『消防設備士第4類 2021年下巻』に関するお詫びと訂正のご案内

『消防設備士第4類 2021年下巻』の内容について誤りがありました。以下の通り訂正致しますので、お手持ちの本書に加筆訂正をお願い申し上げます。

令和5年11月 (株)公論出版 編集部

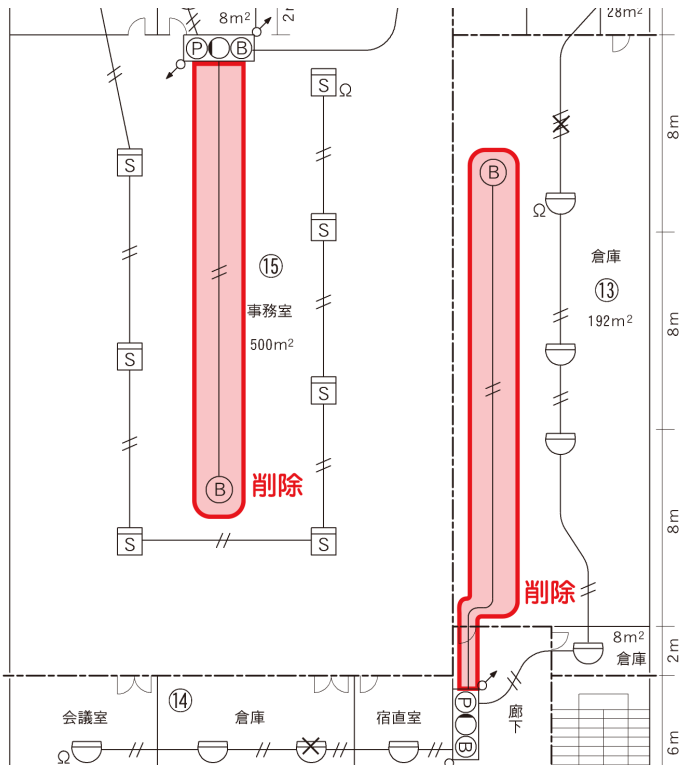
<p>P149 3.【1】</p> <p>▶▶正解 & 解説</p> <p>[正解例]</p> <p>更新： [2021.08]</p>	
<p>P160 6.【1】</p> <p>▶▶正解 & 解説</p> <p>[正解例]</p> <p>更新： [2021.03]</p>	<p>▶手順2 機器収容箱の位置</p> <p>◇設問で示されている機器収容箱の位置では、発信機は歩行距離50m以下の基準に適合している。しかし、警戒区域⑬及び⑮で、地区音響装置の水平距離25m以下の基準に適合していない。 (削除)</p> <p>◇警戒区域⑬の上方付近に地区音響装置を設置し、警戒区域⑮に設置されている機器収容箱と2本線で接続する。。 (削除)</p> <p>◇警戒区域⑮の下方付近に地区音響装置を設置し、警戒区域⑮に設置されている機器収容箱と2本線で接続する。。 (削除)</p> <p>◇また、地区音響装置は、各階ごとに、その階の各部分から一の地区音響装置までの水平距離が25m以下となるように設けることとなっている。 (追加)</p> <p>◇設問の事務所ビル3階は、2箇所に機器収容箱が設置され、それぞれ地区音響装置が収容されている。水平距離25m以下の基準に適合している。 (追加)</p>
<p>P162 6.【1】</p> <p>▶▶正解 & 解説</p> <p>更新： [2021.03]</p>	<p style="color: red; font-weight: bold;">警戒区域⑬及び⑮の機器収容箱から伸びる2本線と接続された地区音響装置を削除</p>

P162

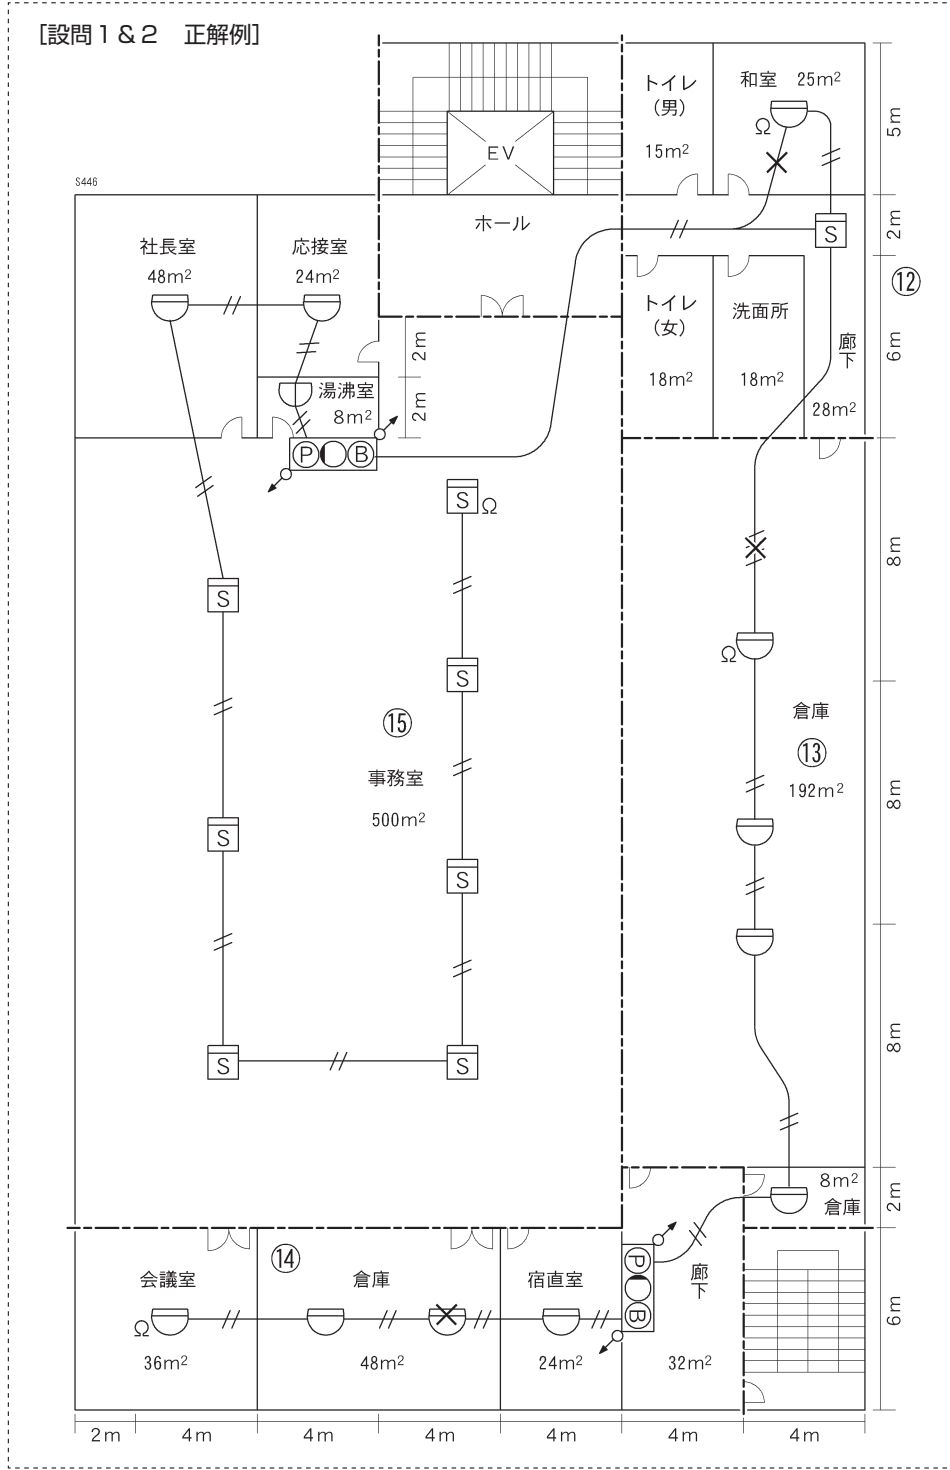
※ 162 ページの訂正内容を、お手持ちの書籍に反映されたい場合は、以下を点線で切り取り、該当箇所に貼り付けてください。

2階 設備図
 (単位m)

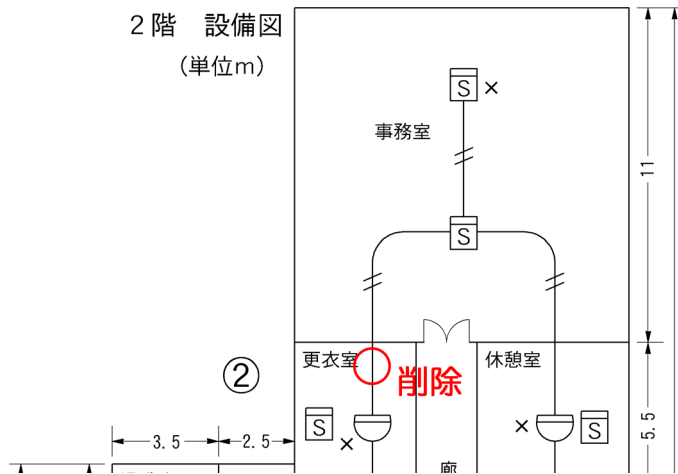
P177 9.[6][1]
 ▶▶正解 & 解説
 [設備図の正解例]

▶ 空気管式の設置例5

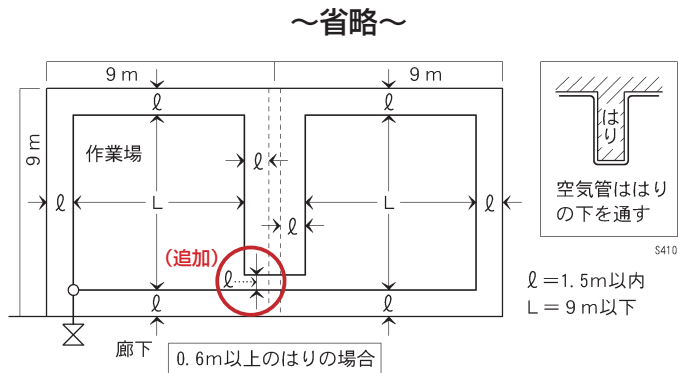
P197
(追加)

▶ 空気管式の設置例6

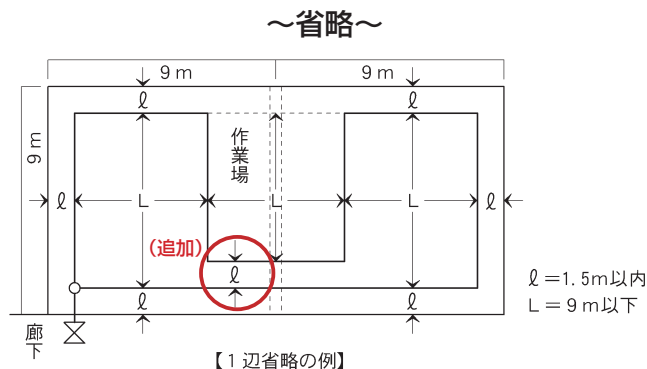
P197
(追加)

P269

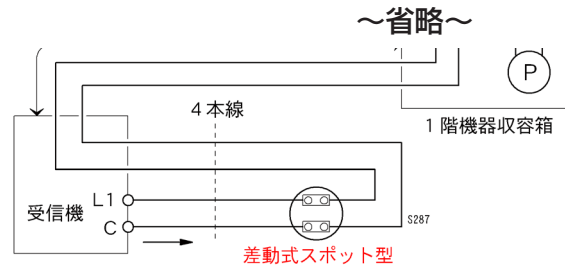
▶▶正解&解説.....
 ◇系統図によると、受信機と1階機器収容箱の間に定温式スポット型感知器（1種）が配置されている。この感知器は受信機と4本配線で接続されている。このため、受信

▶▶正解&解説.....
 ◇系統図によると、受信機と1階機器収容箱の間に差動式スポット型感知器（1種）が配置されている。この感知器は受信機と4本配線で接続されている。このため、受信

P197

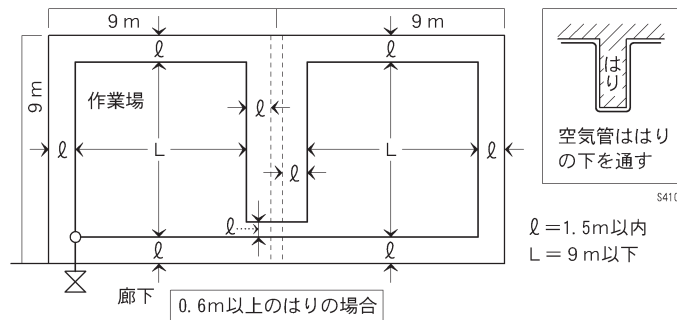
※ 197 ページの訂正内容を、お手持ちの書籍に反映されたい場合は、以下を点線で切り取り、該当箇所に貼り付けてください。
